## Keuringsverslag van een elektrische laagspanning- en zeer lage spanningsinstallatie

### NIET CONFORM

Straatnaam Zetellaan  
Huisnummer 57  
Busnummer  
Postcode 3630  
Gemeente MAASMECHELEN  
Land België

Controlebezoek van een oude huishoudelijke elektrische installatie van een wooneenheid bij verkoop op vraag van de verkoper volgens (KB 08/09/2019) - AREI Boek 1- 8.4.2. en 8.2.1. en 4.2.4.3.

Afbeelding schakel- en verdeelbord:

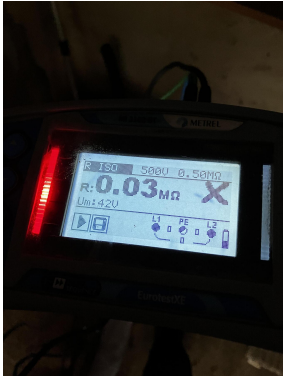
- I1.01 Eëndraadschema van de installatie is niet aanwezig. (Boek 1 Afdeling 2.12 - 2.13 en 3.1.2)
- I1.03 Situatieschema van de installatie is niet aanwezig. (Boek 1 Afdeling 2.12 - 2.13 en 3.1.2)

- I2.02 De waarde van de isolatieweerstand van één of meerdere stroombanen is kleiner dan 0,5M ohm. (Boek 1 Onderafdeling 6.4.5.1.)
- I3.07 Een demonteerbaar aansluitstuk (aardingsonderbreker) dient aangebracht te worden in de aardgeleider teneinde de meting van de aardweerstand mogelijk te maken. (Boek 1 Onderafdeling 5.4.3.5.)

- I3.08 Een demonteerbaar aansluitstuk (aardingsonderbreker) moet steeds gemakkelijk bereikbaar zijn. (Boek 1 Onderafdeling 5.1.5.1. en 5.4.3.5.)
- I5.01 De aanduiding van de stroomkringen en/of apparatuur, aansluitklemmen, enz dient aangebracht of vervolledigd te worden. (Boek 1 Onderafdeling 3.1.3.1. en 3.1.3.3.A. en 5.1.6.1)

- I5.03 Het verdeelbord is niet makkelijk toegankelijk. (Boek 1 Onderafdeling 5.3.5.1.C.)
- I5.14 De nominale spanning dient duidelijk vermeld te worden op een oordeelkundig gekozen plaats. (Boek 1 Onderafdeling 3.1.3.3.)

- I5.15 Een alpolige scheidingsschakelaar is te voorzien om bord volledig spanningsloos te kunnen zetten. (Boek 1 Onderafdeling 5.3.5.1.B. en nota)
- I6.01 De differentieelschakelaar aan het begin van de huishoudelijke installatie is niet verzegelbaar. (Boek 1 Onderafdeling 4.2.4.3.)

- I6.04 Een differentieelstroombeschermingsinrichting met een gevoeligheid van 30mA is te plaatsen voor installaties van badkamer, wasmachine, vaatwas, droogkast en/of gelijkaardige toestellen. Deze dient ondergeschikt te zijn aan de hoofddifferentieelstroombeschermingsinrichting (Boek 1 Onderafdeling 7.1.4.3. en 4.2.4.3.)

- I7.01 De smeltzekeringhouders of houders van kleine vermogensschakelaars met pennen met een sectie kleiner dan 10mm2 zijn niet voorzien van kalibreerelementen. (Boek 1 Onderafdeling 5.3.5.5.A.)

- Kring middelste rij derde van links met vermelding stopc
